## 改善箇所説明図

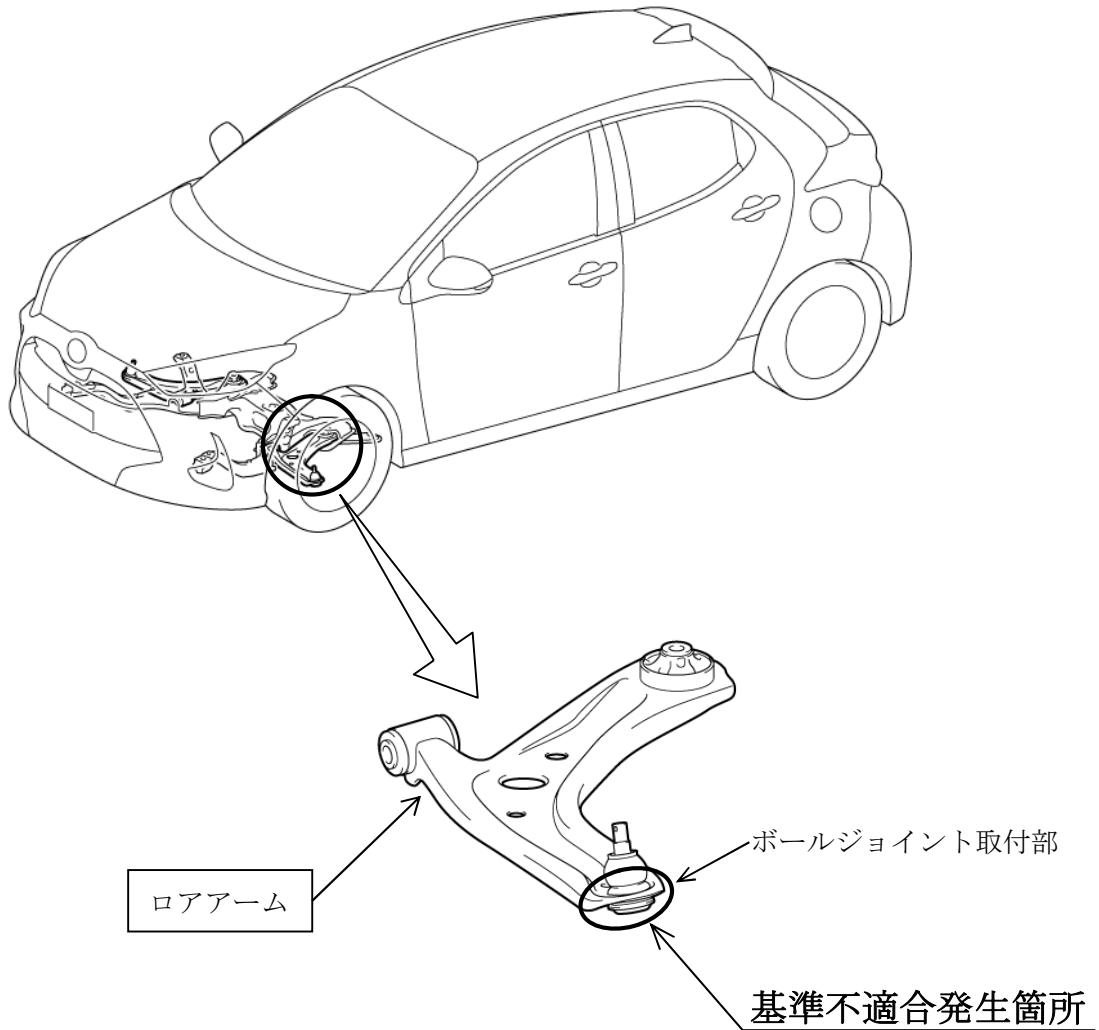
前輪ロアアームのボールジョイント取付部において、使用環境に対する耐久性の検討が不十分なため、降雪地域で融雪剤が頻繁にかかると、腐食して亀裂が生じることがある。そのため、そのまま走行を続けると亀裂が進展し、最悪の場合、ロアアームが破断し、ボールジョイントが脱落して走行不能となるおそれがある。

全車両、左右ロアアームを対策品に交換する。なお、交換用部品の準備に時間を要することから、部品の準備ができ次第、使用者に改めて案内し対策品に交換する。

識別：改善済車両には車台番号打刻位置のハイフン後2桁目の下に黄色ペイントを塗布する。
